# ROZBOR PROBLEMATICKÝCH MÍST NA PRAZE 1 Z POHLEDU UŽIVATELŮ S OMEZENOU SCHOPNOSTÍ POHYBU

V Praze, 29.6.2021

Pražská organizace vozíčkářů, z.s.

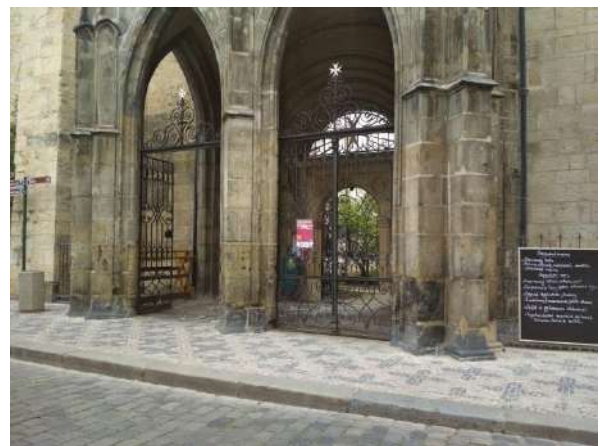
2 / Ústí ulice Prokopská do ulice Karmelitská. Nedostatečně upravená hrana přechodu pro chodce (převýšení 5 – 7 cm).

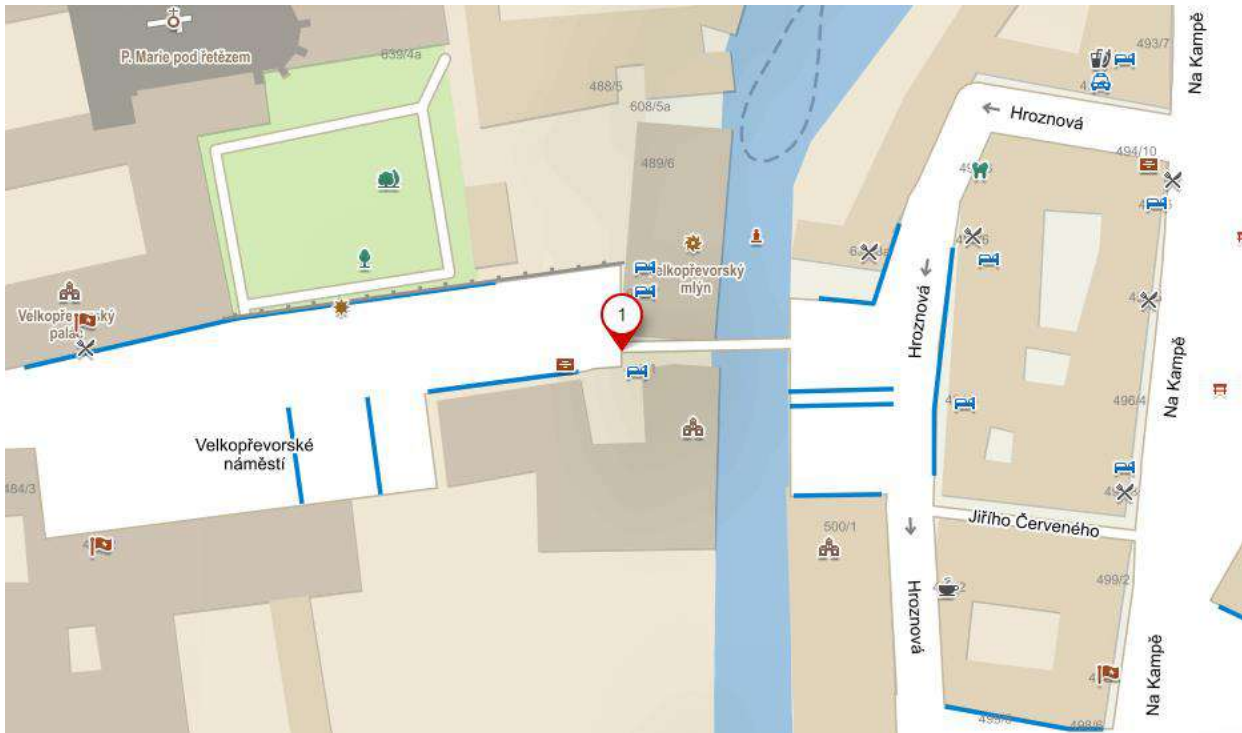
3 / Chybí bezbariérové propojení z Prokopské ulice do Lázeňské a dále do předprostoru komendy řádu Maltézských rytířů. Ulici Lázeňskou není možné bezbariérově překonat.

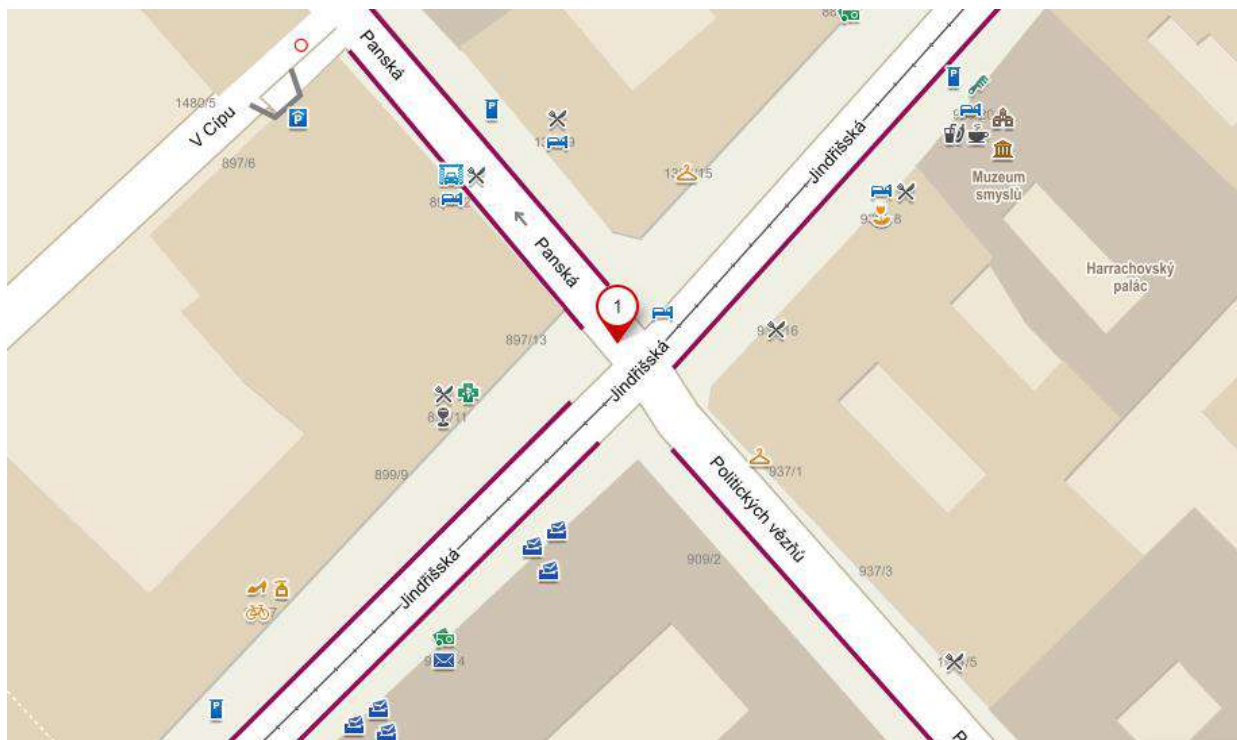
7 / Hmatové úpravy jsou řešeny v rozporu s legislativou (necertifikované materiály, chybí lemování,...), Přechod pro chodce je tvořen hrubými kostkami s výraznými spárami a nerovnostmi.

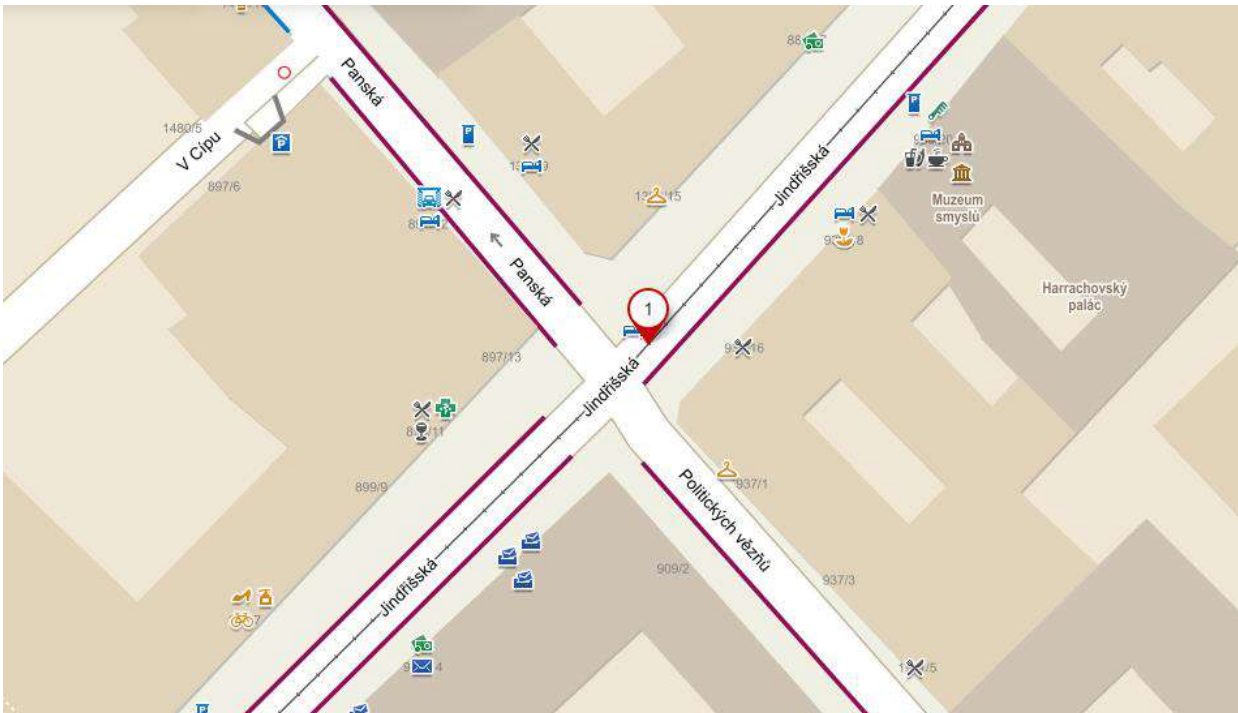
9 / Přechod pro chodce v ulici Jindřišská. Snížený obrubník je pouze na jedné straně. Přechod pro chodce je tvořen hrubými kostkami s výraznými spárami a nerovnostmi.

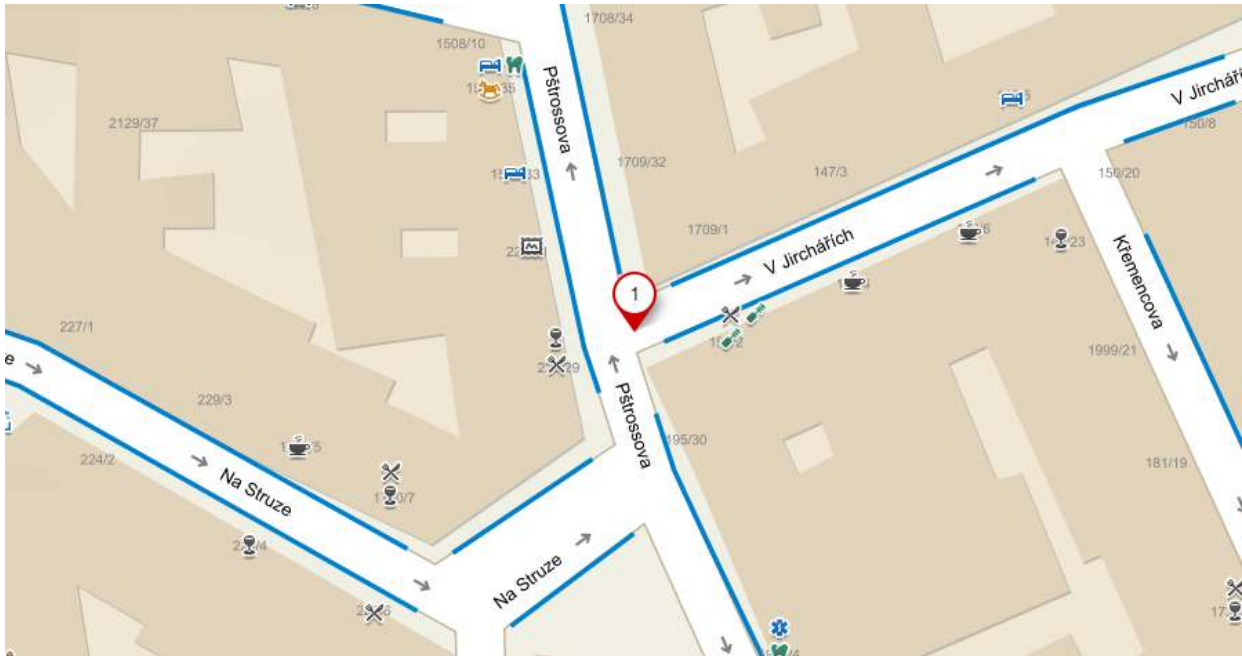
11 / Chybí možnost bezbariérového překonání ulice Pštrossova v místě předprostoru Gymnázia Jana Palacha.

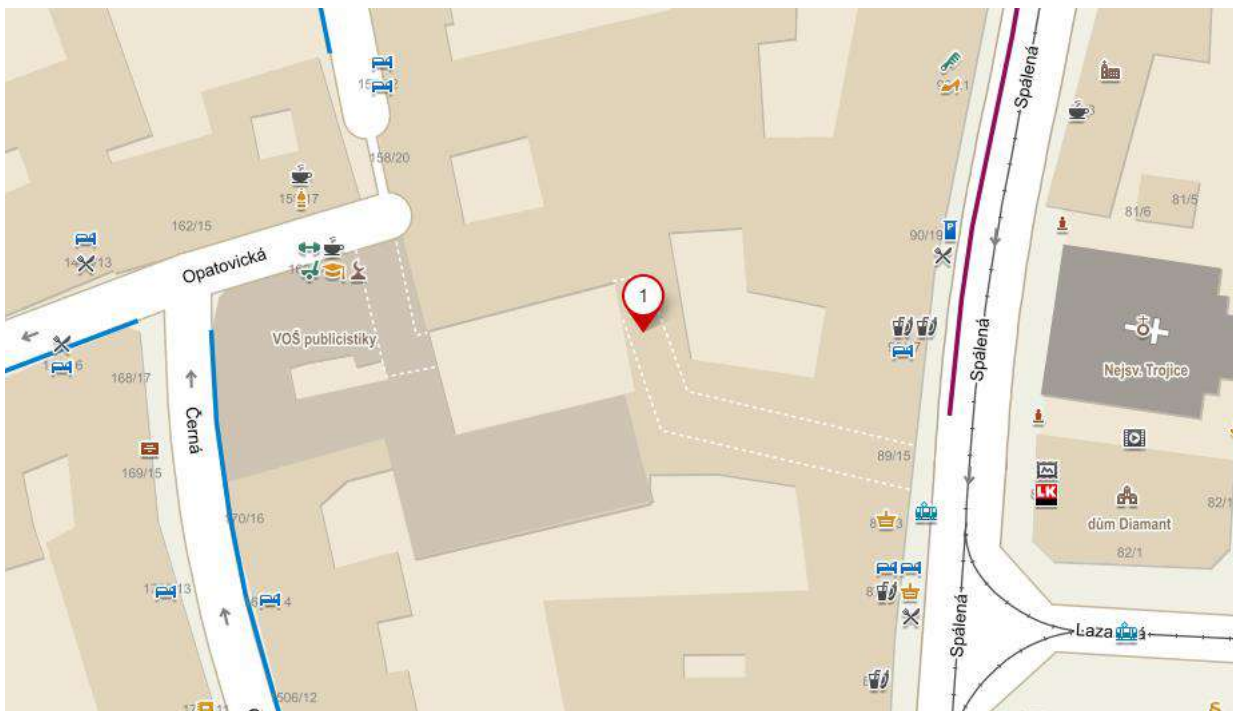
16 / Doporučujeme prověřit možnost zpřístupnění/bezbariérového průchodu pasáží z ulice Opatovická do ulice Spálená.

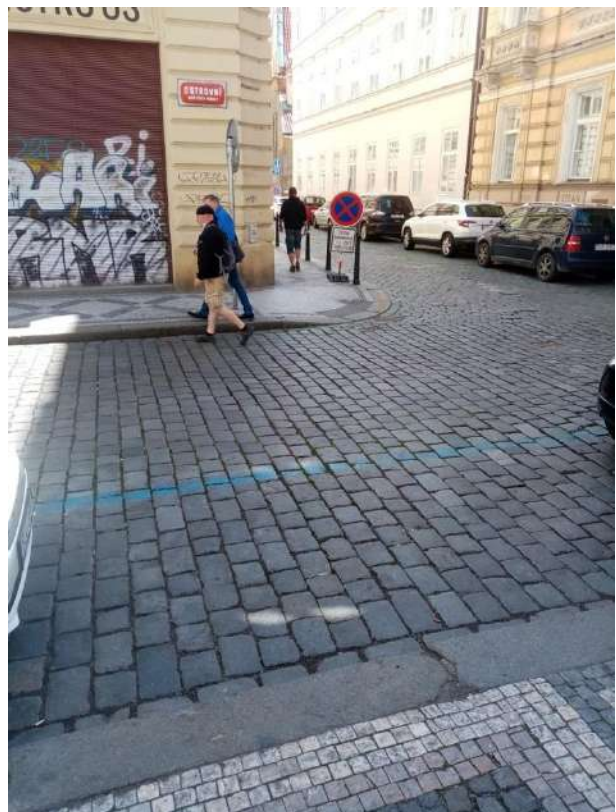
17 / V místě vyústění ulic Mikulandská a Opatovická do ulice Ostrovní chybí možnost bezbariérově překonat ulici Ostrovní.
